**Avis de la mission régionale d'autorité environnementale  
sur la mise en compatibilité du PLU par déclaration de projet  
pour la construction d'un complexe hôtelier  
à Buzet-sur-Tarn (Haute-Garonne)**

N°Saisine : 2021-010004

Avis émis le 10 février 2022

Zonages du PLU avant/après. Extrait de la notice p.7

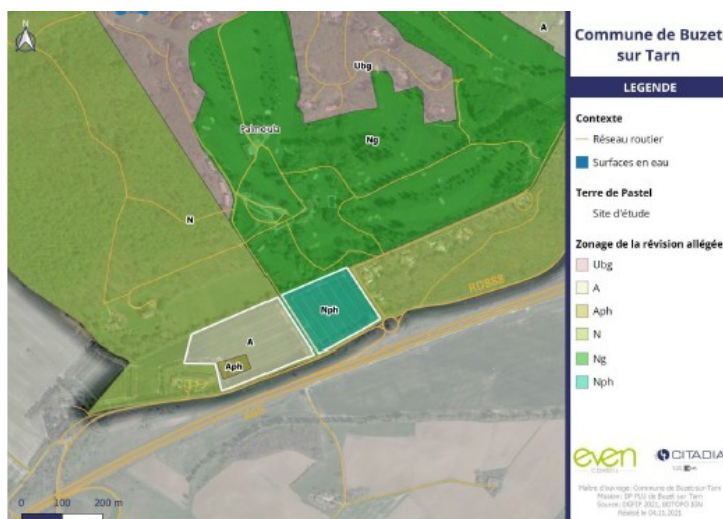
La MRAe note que le choix des indices retenus pour nommer les zonages peut porter à confusion, Nph étant habituellement une nomenclature dédiée aux « zones naturelles préservées ». Le choix du site doit être justifié au regard de solutions alternatives, en raison des enjeux environnementaux présents (proximité de la forêt de Buzet, ZNIEFF de type 1) ; or seules des justifications d'ordre économiques et pratiques sont esquissées (p.57).

**Elle recommande de revoir le choix des indices de zonages qui peuvent porter à confusion avec des indices de protection de secteur naturels.**

- le rapport indique que les superficies concernées par le projet sont actuellement classées en zone N, ce qui est en contradiction avec l'usage déclaré des sols de cultures agricoles de tournesol ; cette ambiguïté est donc à éclaircir pour permettre une véritable compréhension des superficies naturelles (N) qui disparaissent ;

- le rapport indique<sup>6</sup> que sur un total de 6,64 ha, 4 ha seront dédiés à la culture du pastel donc classés en Aph et 2,8 ha classé en Nph soit un total de 6,8 ha. La MRAe note que bien que même si ces superficies restent classés en zone N, ce sont en fait 3,1ha<sup>7</sup> au total<sup>8</sup> d'espaces naturels N effectifs qui vont donc disparaître pour être aménagés. A ceux-ci s'ajoutent et 3,7 ha qui vont être reclassés en espaces agricoles. Un bilan clair des superficies classées avant/après des zone N et A, et des superficies aménagées et non aménagées, est attendu sur l'ensemble des parcelles concernées par la mise en compatibilité. Le cumul avec les parcelles limitrophes concernées par la 2<sup>ème</sup> révision du PLU qui crée également un STECAL doit figurer clairement dans le dossier.

La MRAe recommande de clarifier les consommations d'espaces totales nouvelles prévues pour l'ensemble des projets de ce secteur du Golf de la Palmora et de lever l'ambiguïté sur la nature des usages des parcelles dont l'activité est déclarée agricole dans un espace classé en N.
